Réf. NOVA : 18/PFD/1712716 (corr. DU : M.-Z. Van Haepere, L. De Taeye)

Réf. CRMS : GM/BDG/WSL20141_672_PU_Rive_77

Objet : WOLUWE-ST-LAMBERT. Rue de la Rive, 77 (arch. F. et G. Simons, 1936)
Demande de permis d'urbanisme portant sur la démolition de la villa et de deux serres pour la
réalisation d'un complexe résidentiel de 29 appartements.
Avis de la CRMS

Vues de la façade avant, d'une des façades latérales (extr. du dossier de demande) et de la façade arrière (©Urban.brussels)

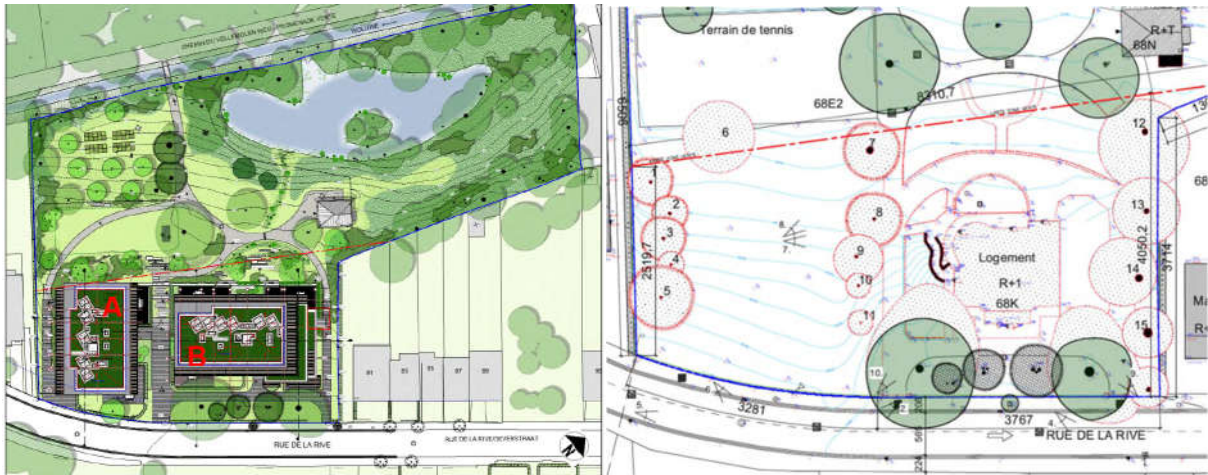
La CRMS ne souscrit pas à la conclusion des deux évaluations patrimoniales accompagnant le dossier de demande, qui attribuent un intérêt faible à la maison. Cette villa constitue en effet un exemple représentatif de l'architecture Art Déco tardif des quartiers résidentiels de la deuxième Couronne et elle a conservé l'ensemble de ses caractéristiques architecturales et stylistiques. Sa composition et sa volumétrie, le choix et la mise en œuvre des différents matériaux ainsi que les détails soignés (garde-corps, mains courantes, corniche débordante, châssis, ferronneries...) des façades en font un bel exemple cohérent du style Paquebot. Elle bénéficie par ailleurs d'une implantation particulièrement intéressante et s'insère parfaitement dans une belle propriété au jardin paysager. Comme relevé dans l'évaluation patrimoniale, l'architecte, en jouant sur le dénivelé du terrain, a résolu de manière ingénieuse ce dénivelé important, par un jeu de volumes qui s'articulent autour de l'angle arrondi qui fonctionne comme une 'tour' dans le paysage. Dès lors, la CRMS s'oppose fermement à la démolition de cette villa qui pourrait parfaitement être rénovée et accueillir un programme de logement adapté. La Commission se tient à la disposition des demandeurs pour effectuer une visite afin d'évaluer plus en détail l'intérieur et les possibilités pour inscrire un projet de logements dans le respect de sa valeur patrimoniale.

La CRMS émet un avis défavorable sur la démolition de la villa, qu'elle demande de conserver et de remettre en valeur. Elle demande de réétudier le projet en fonction de la conservation de cette villa, tout en modérant fortement l'ambition du programme et en y intégrant les remarques et recommandations suivantes.
